**EMPRESA DE ENERGÍA DE PEREIRA S.A. ESP.
RESPUESTAS INVITACIÓN PÚBLICA A NEGOCIAR N° DIS 16-2021**

La Empresa de Energía de Pereira S.A. ESP. Comunica a las firmas interesadas en participar en la **INVITACIÓN PÚBLICA A NEGOCIAR N° DIS 16-2021 "MANO DE OBRA ELÉCTRICA PARA LA REMODELACIÓN DE LA LÍNEA 115 KV CUBA- LA ROSA, RAMAL LA BADEA"** las respuestas a las preguntas formuladas, como sigue:

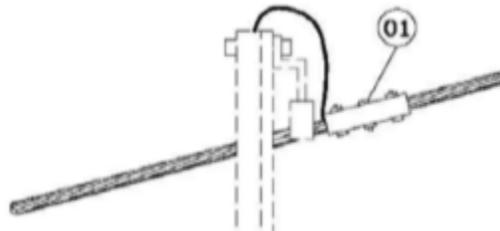
21. El ítem 11 no tiene ni unidad ni cantidad. Favor corregir

RESPUESTA: Se aclara a continuación la unidad y cantidad respectiva al ítem 11.

11	Desmante y entrega a la EEP donde esta lo determine de cable de Cero Alta resistencia de 3/8". La actividad, debe incluir los costos de mano de obra, seguridad social, servicio de grúa, programación y costos de contingencia vial	m	850
----	--	---	-----

Figura 3. Configuración típica para el S.P.T.

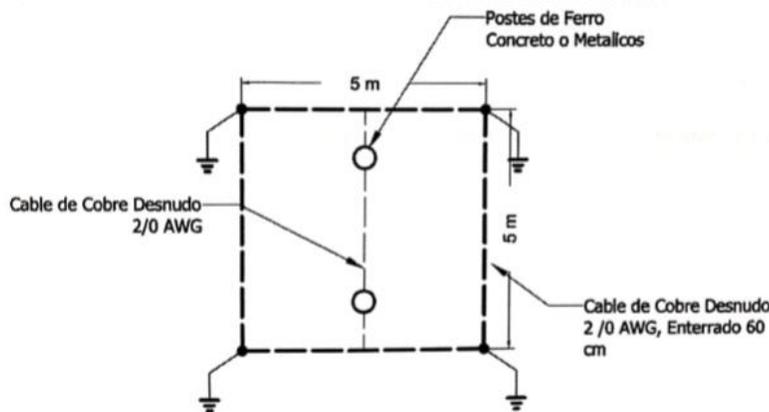
28. Se solicita a la entidad suministrar la configuración de la malla a tierra de cada apoyo a instalar.

Configuración típica para resistividades promedio entre 500 y 1000 Ω m

Esta configuración consiste en un anillo perimetral de 5 m de lado que rodea la base de la estructura al cual se conecta cada uno de los puntos de conexión al sistema de puesta a tierra de cada poste que conforma el apoyo particular. Adicionalmente, se propone instalar un electrodo de puesta a tierra tipo varilla de cobre de 5/8" x 2.4 m en cada uno de los vértices del anillo exterior.

Figura 3. Configuración típica para el S.P.T.

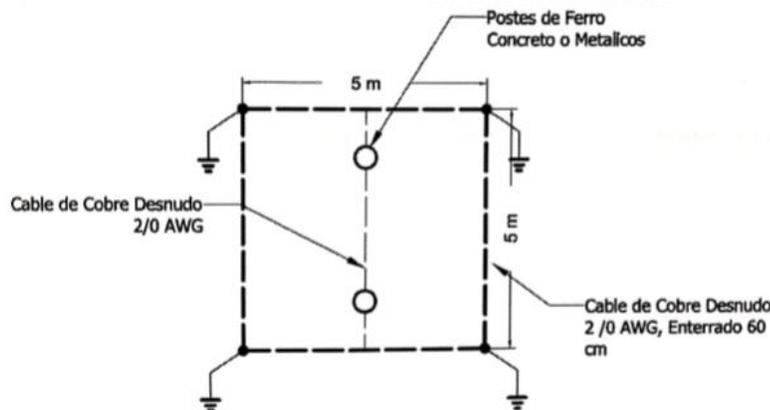
36. Por favor enviar el plano de puesta a tierra.

Configuración típica para resistividades promedio entre 500 y 1000 Ω m

Esta configuración consiste en un anillo perimetral de 5 m de lado que rodea la base de la estructura al cual se conecta cada uno de los puntos de conexión al sistema de puesta a tierra de cada poste que conforma el apoyo particular. Adicionalmente, se propone instalar un electrodo de puesta a tierra tipo varilla de cobre de 5/8" x 2.4 m en cada uno de los vértices del anillo exterior.
